ノーヒューズ遮断器・漏電遮断器 動力分電盤用さし込端子台<DPM> 仕様変更・発売時期変更のお知らせ

WS-Vシリーズ用 動力分電盤用さし込端子台<DPM>

扱	A	日付	2011年5月	件名	ノーヒューズ遮断器・漏電遮断器 動力分電盤用さし込端子台<DPM> 仕様変更・発売時期変更のお知らせ
整理番号	山-983	三菱電機(株)福山製作所

変更前	変更後
DPM1-05SV2 DPM1-05SV3		
	「11A」 Y-0701A P216	
DPM2-05SV2 DPM2-05SV3		
	「11A」 Y-0701A P216	
DPM1-1SV2 DPM1-1SV3		
	「11A」 Y-0701A P217	
DPM2-1SV2 DPM2-1SV3		
	「11A」 Y-0701A P217

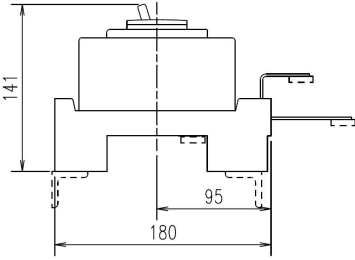
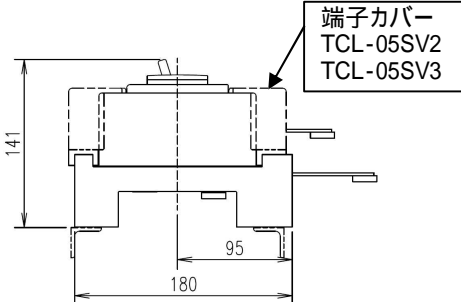
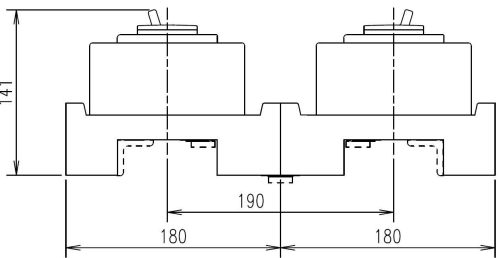
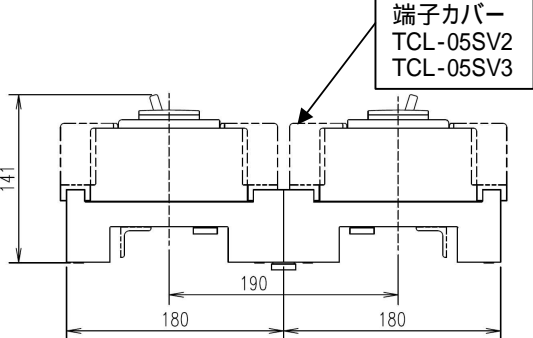
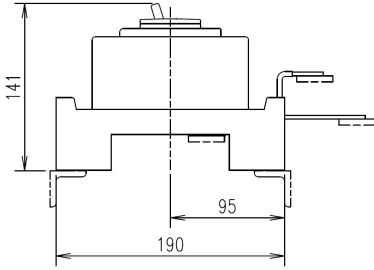
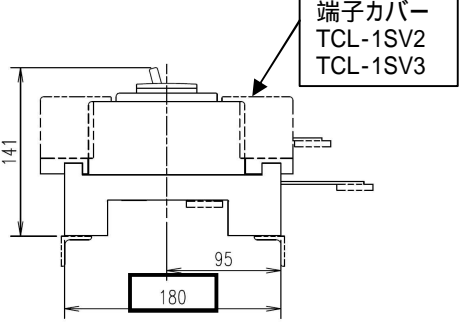
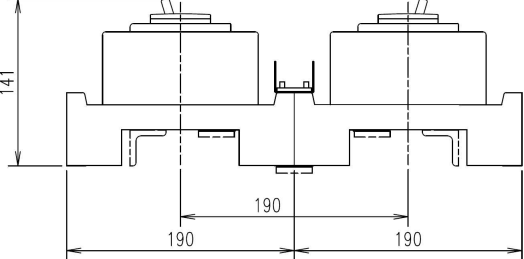
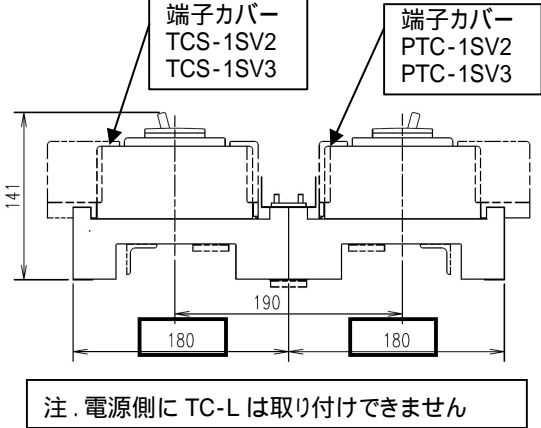
端子台構造変更

標準の端子カバーを取付け可能な端子台構造へ変更し、下記形名の標準端子カバーが取り付け可能となります。

電源負荷寸法変更

DPM-1SV2・1SV3(NF63-HRV, NF/NV125-CV/SV/HV用)の電源負荷寸法を

DPM-05SV2・05SV3(NF/NV32-SV, NF/NV63-CV/SV/HV用)に合せて、190mmから180mmに小形化します。

備考 TC-L の代わりに PTC または TC-S の取り付けが可能です。
